核燃料物質使用変更許可申請書の一部補正について

核原料物質、核燃料物質及び原子炉の規制に関する法律第55条第1項の規定に基づき、令和2年9月15日付けNFD発第3203号をもって申請しましたNFDホットラボ施設の核燃料物質使用変更許可申請書を別紙のとおり一部補正いたします。

3. 補正の内容

核燃料物質使用変更許可申請書新旧対照表

第7-40図 イオンミリング試料加工装置 装置および負圧用ボックスと排気2系の接続

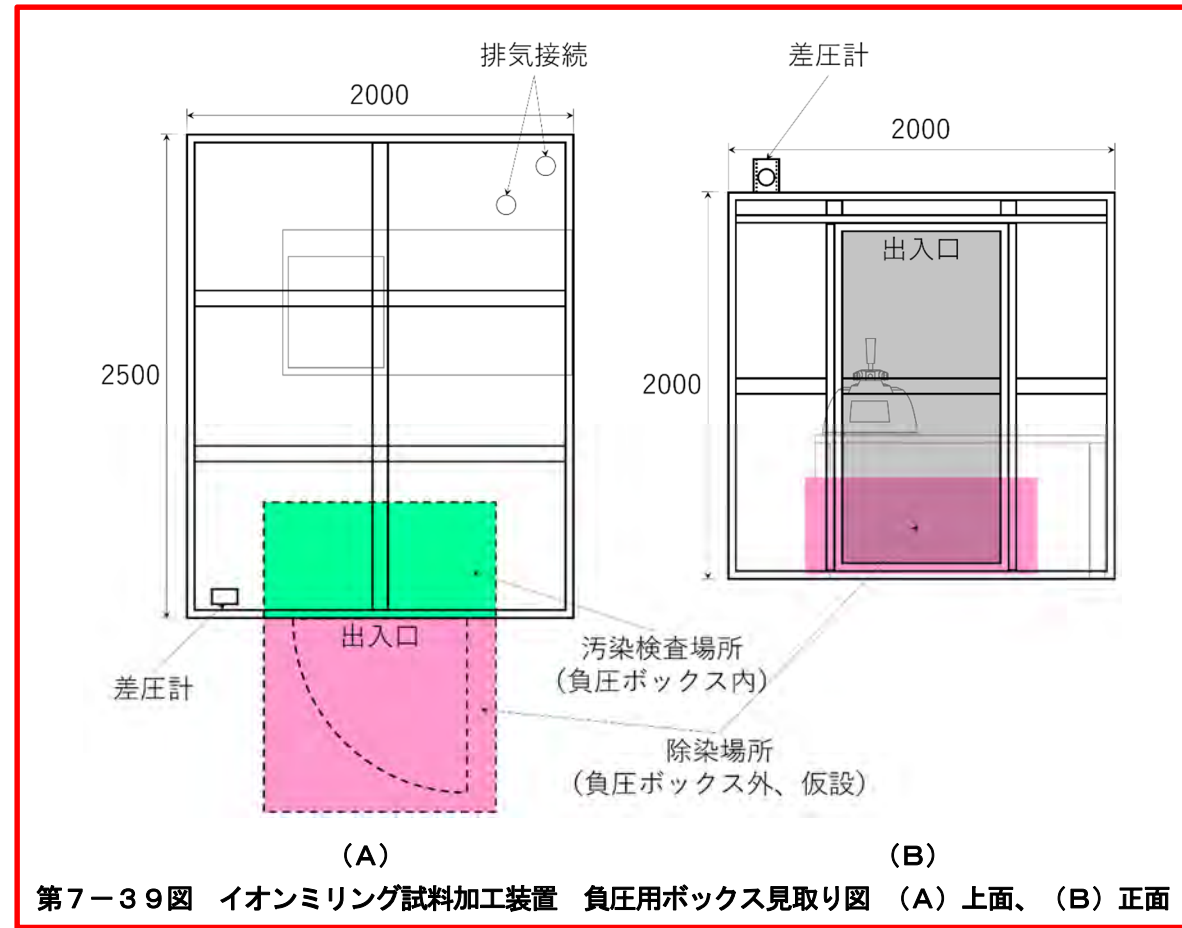
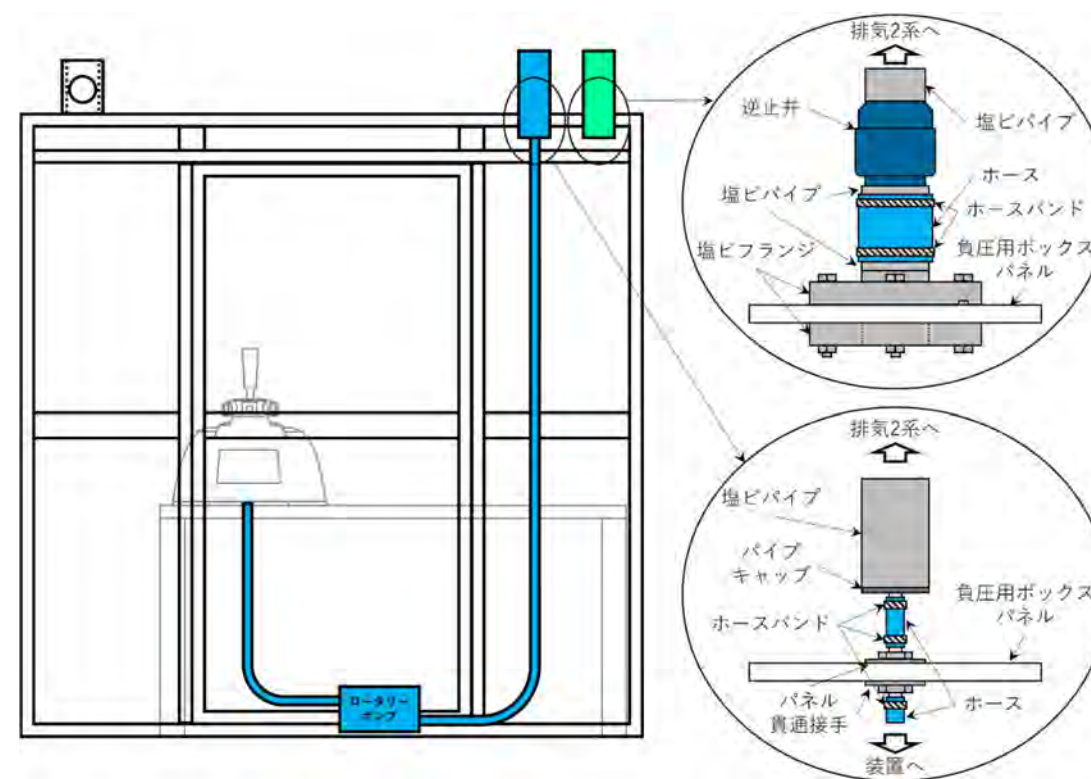
(3) 新規設備導入①

第9-3図 換気空調設備系統図

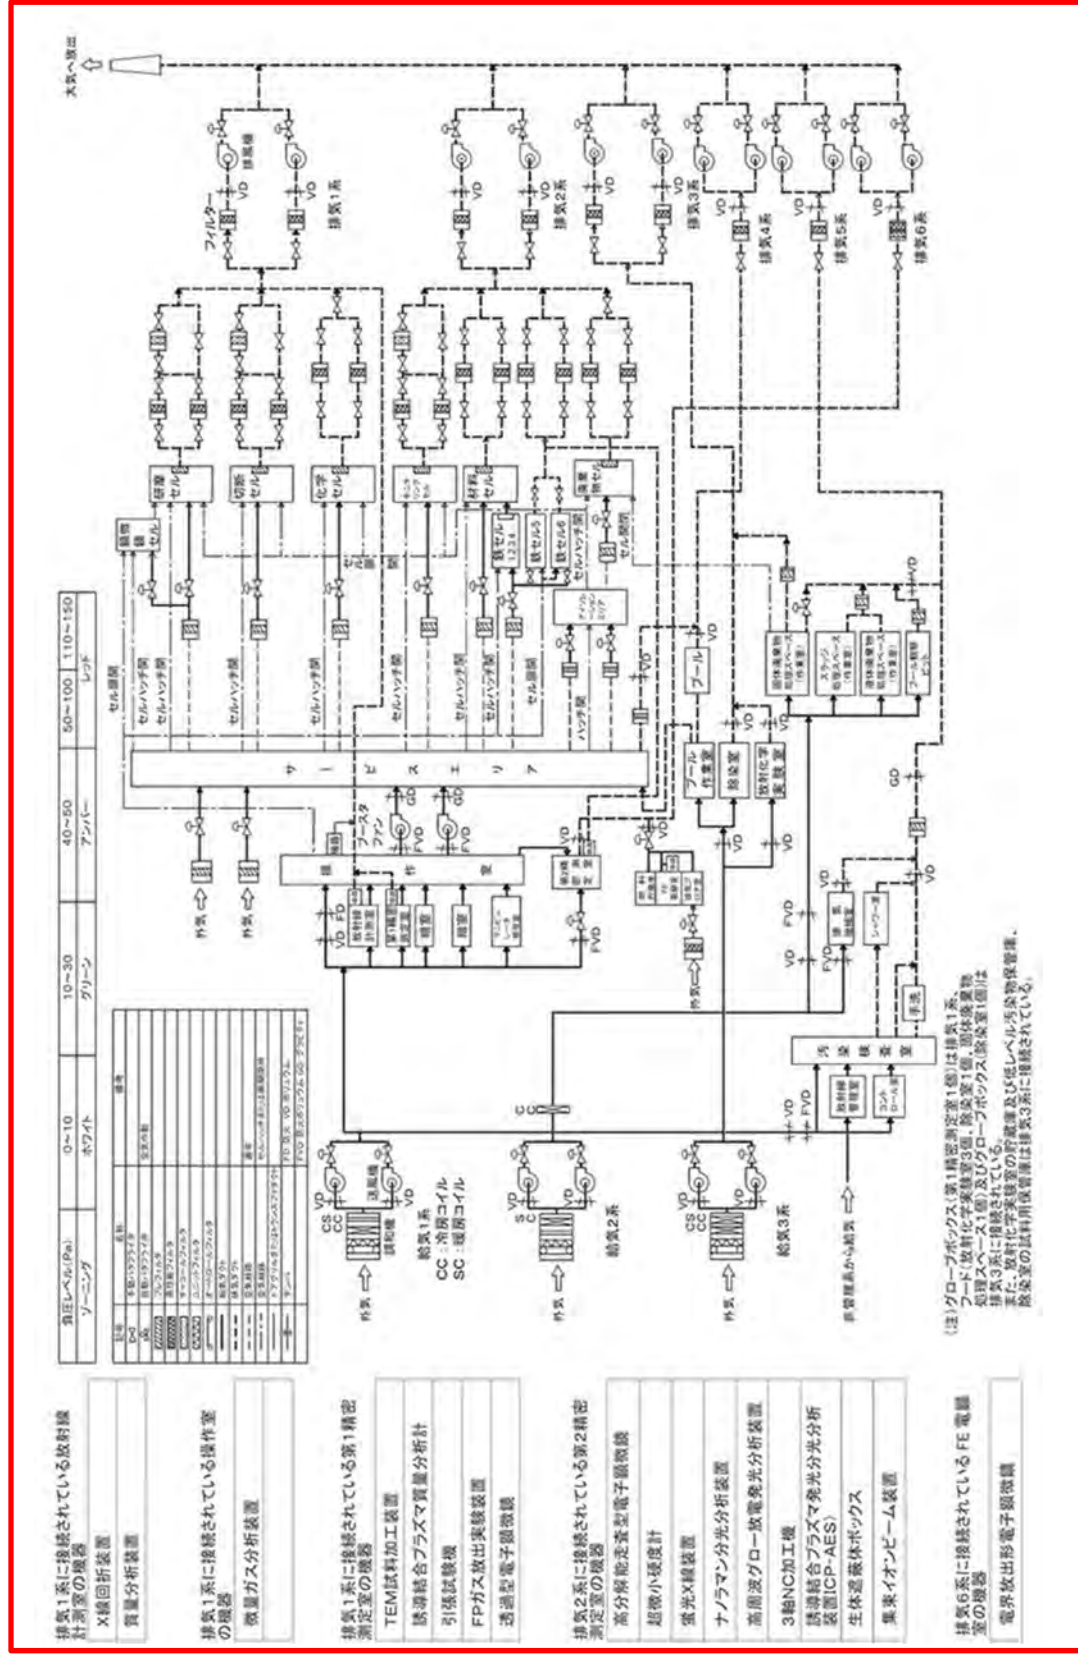
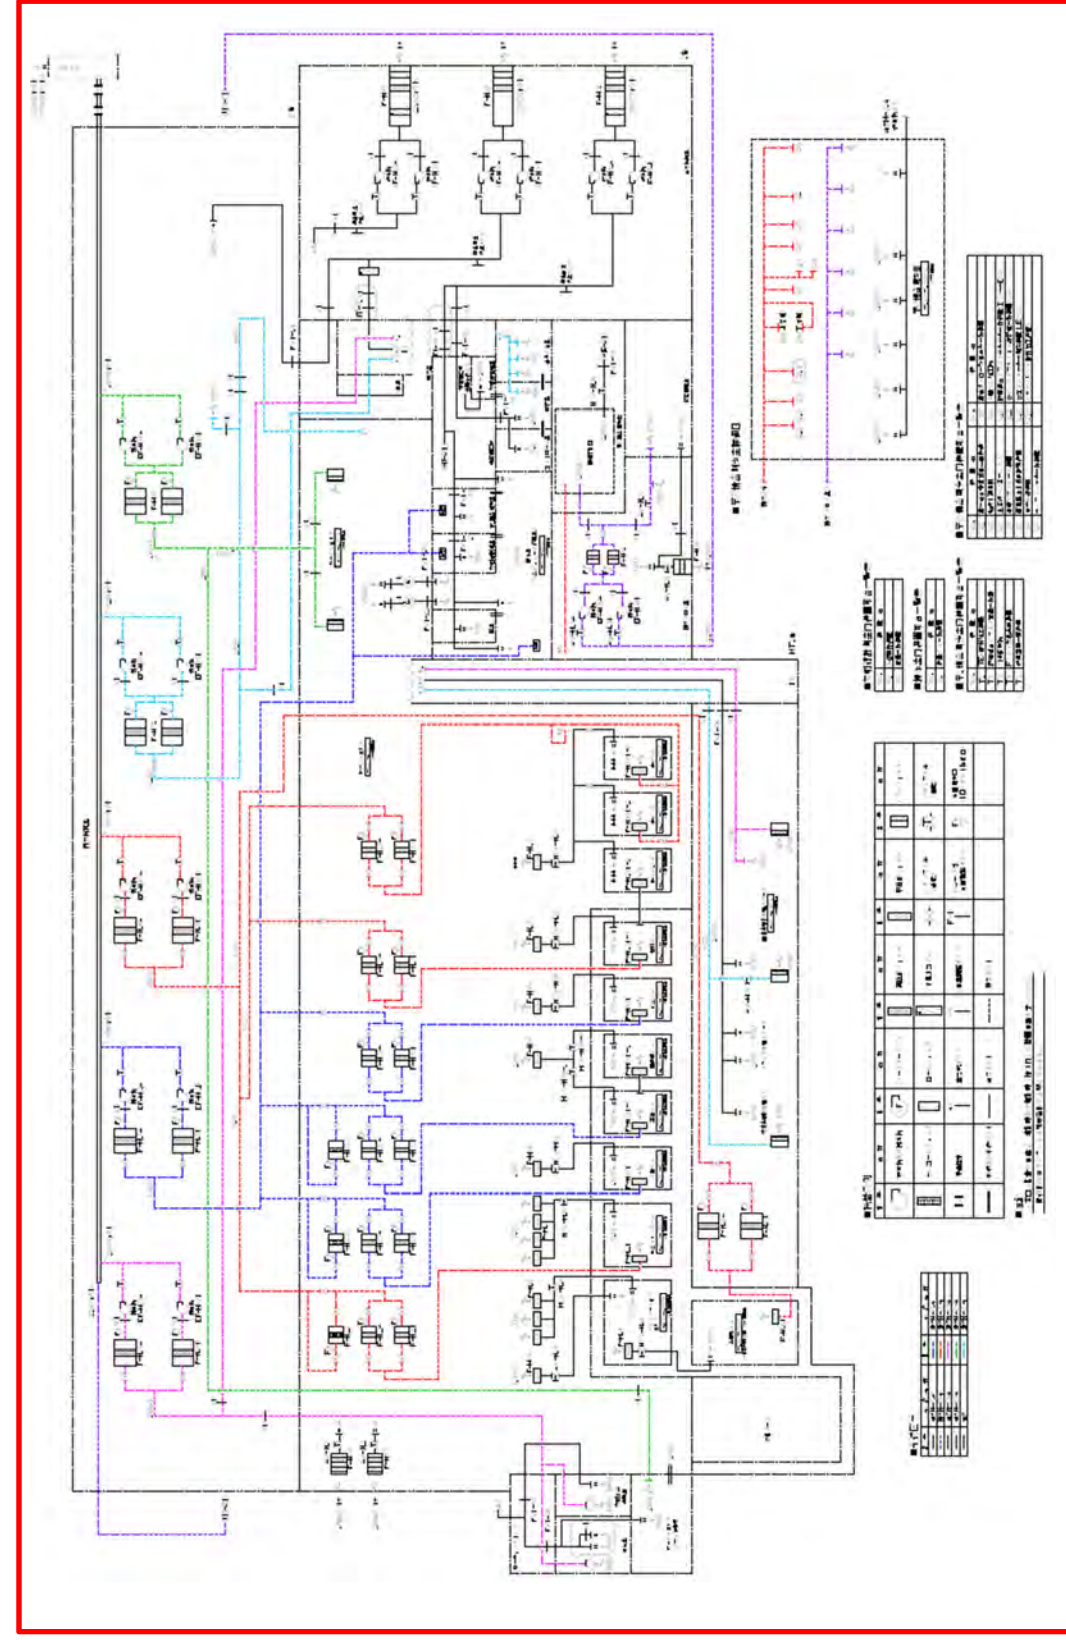
(7) 記載見直し⑫
(3) 新規設備追加①
